POR MEDIO DE LA CUAL SE OTORGA UN PERMISO DE OCUPACIÓN DE CAUCE Y SE TOMAN OTRAS DETERMINACIONES

LA SUBDIRECTORA ENCARGADA DE RECURSOS NATURALES DE LA CORPORACIÓN AUTÓNOMA REGIONAL DE LAS CUENCAS DE LOS RÍOS NEGRO - NARE “CORNARE”, en uso de sus atribuciones legales y delegatarias y

Que por medio del Auto N° AU-02241 del 10 de junio de 2025, se dio inicio al trámite ambiental de **PERMISO DE OCUPACIÓN DE CAUCE**, presentado por el señor **JUAN SEBASTIAN PATIÑO GIRALDO**, identificado con cédula de ciudadanía 1.045.025.469, en calidad de propietario, en beneficio de los predios identificados con F.M.I 018-40658 y 018-40651, que se destinará para la construcción de una obra hidráulica, sobre la quebrada *La Marinilla*, ubicada en la vereda El Chagualo. del municipio de marinilla Antioquia.

Que una vez evaluada la información, se generó el Informe Técnico N° **IT-06306-2025** del 11 de septiembre de 2025, dentro del cual se formularon las siguientes observaciones y conclusiones las cuales son parte integral del presente acto administrativo:

3.4.1 Hidrología

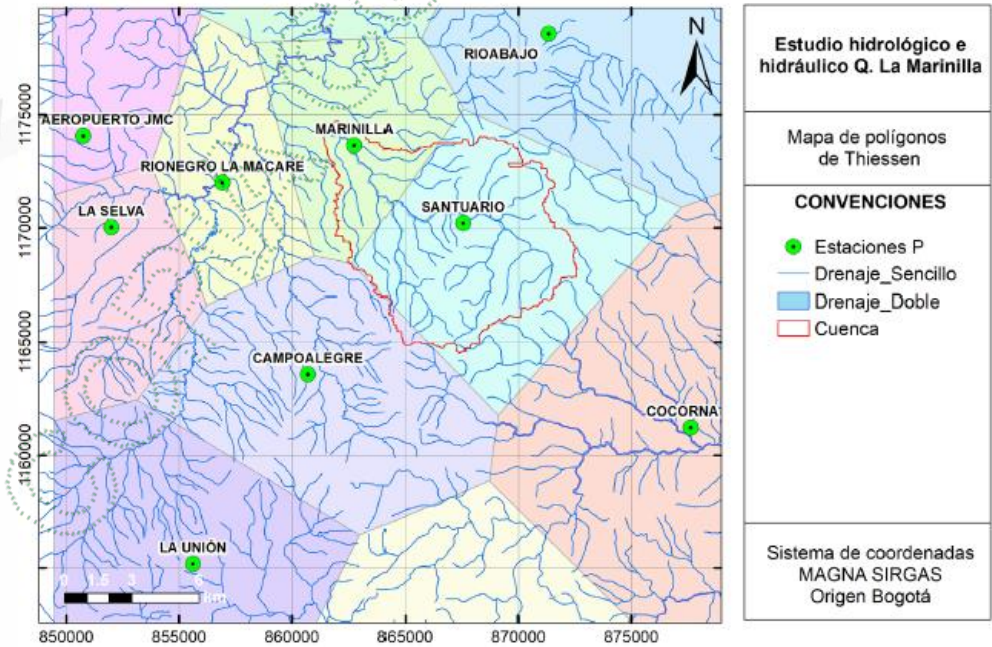
Se delimita la cuenca hidrográfica de interés donde se superponen los polígonos de Thiessen para determinar las estaciones pluviométricas de interés.

Y a partir de estas se presentan las estaciones pluviométricas, de donde se determinan las curvas IDF para obtener la intensidad a partir del tiempo de concentración.

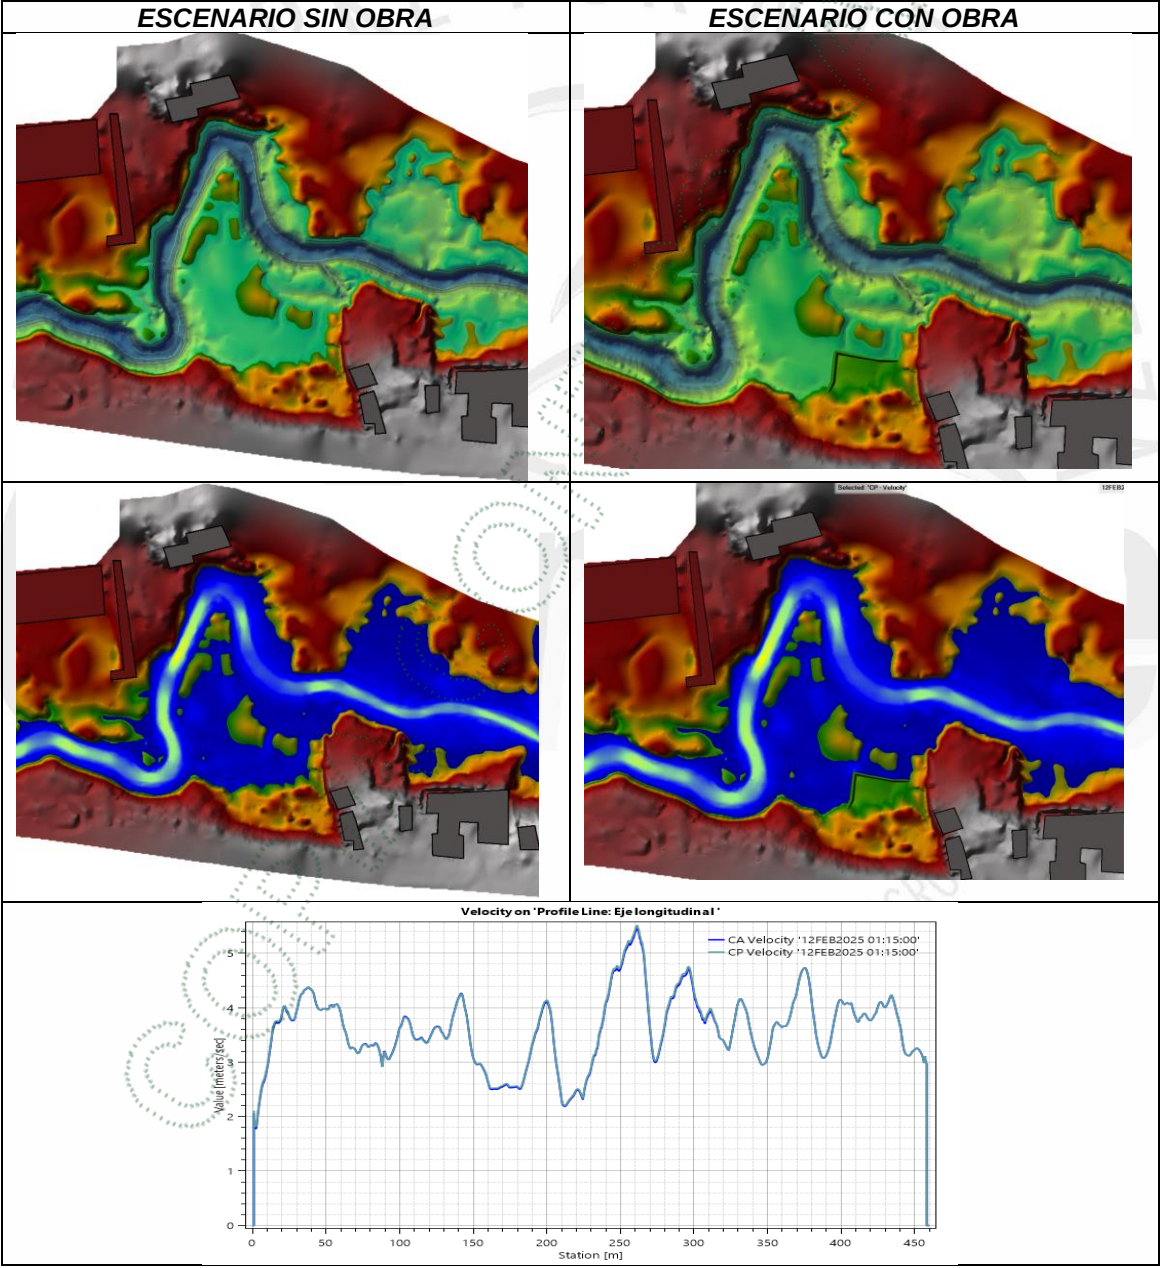
El tiempo de concentración, se calcula por 8 metodologías, y de los cuales se escoge el valor de 190 min.

Los caudales máximos para la cuenca de interés de determina por hidrógrafas unitarias y el método racional.

3.4.2 Hidráulica

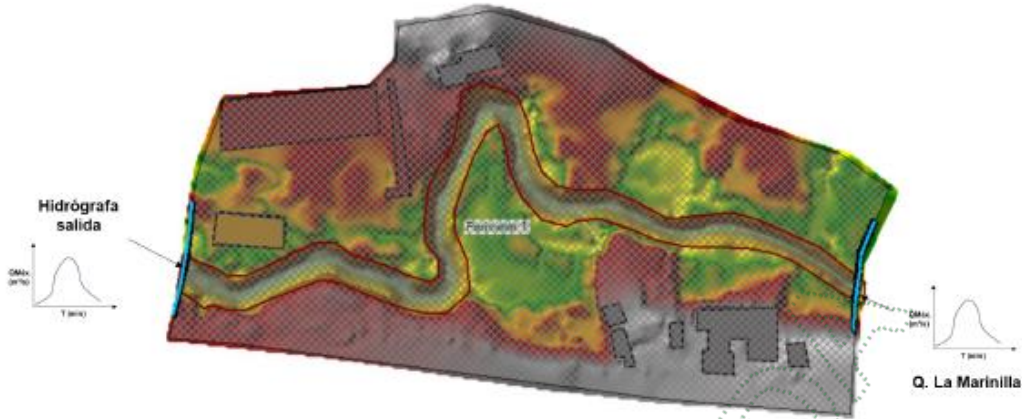
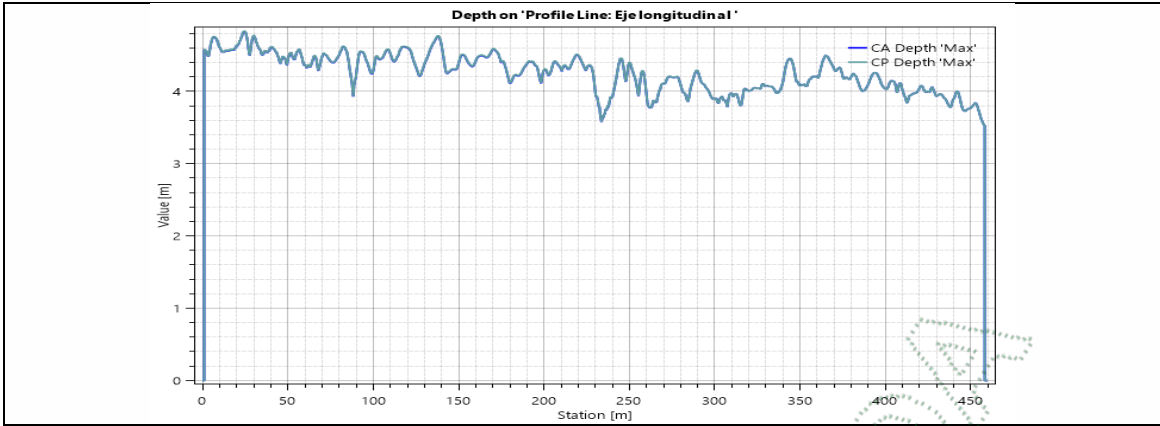
Para la modelación hidráulica se abarca una longitud de 457m con unas curvas de nivel de 0.5m obtenidas por un levantamiento topo batimétrico.

Se realiza la comparación de los dos escenarios de la modelación, el primero sin obra y el segundo con la implementación de la obra tipo Jarillón propuesto. Como se puede observar en las gráficas anteriores, la variación del parámetro de velocidad y cota de la lámina de agua es mínima.

- La obra hidráulica tipo Jarillón cumplen con la capacidad para transportar el caudal del Tr 100 años a flujo libre, evaluando los parámetros hidráulicos de velocidad y cota de la lámina de agua no presenta variación del escenario actual al proyectado con obras.
- La obra proyectada está ubicada en la envolvente sostenible de la Ronda Hídrica de la Quebrada La Marinilla, acogida mediante la Resolución RE-00023-2021 del 05 de enero de 2021, y en cuyas estrategias de uso determina.

3.4.4 Visita al sitio

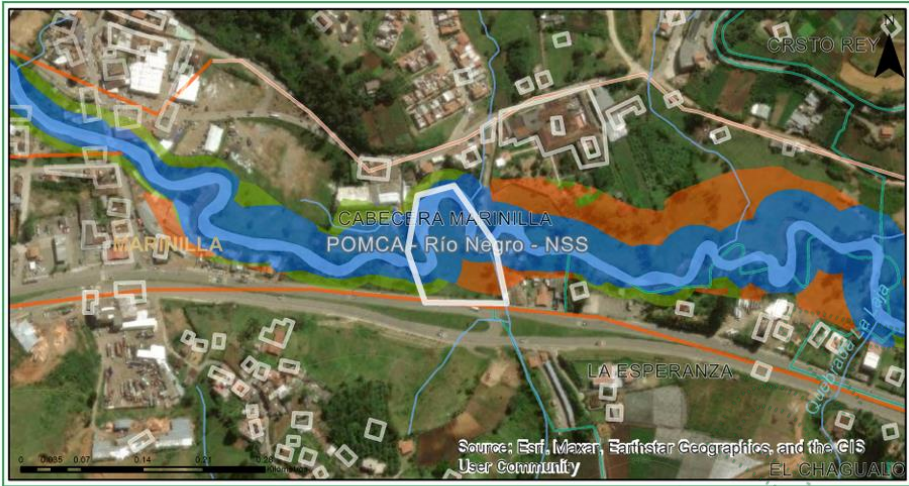
En la visita al sitio se pudo observar que donde se proyecta la obra hay una cobertura vegetal tipo pastizales.
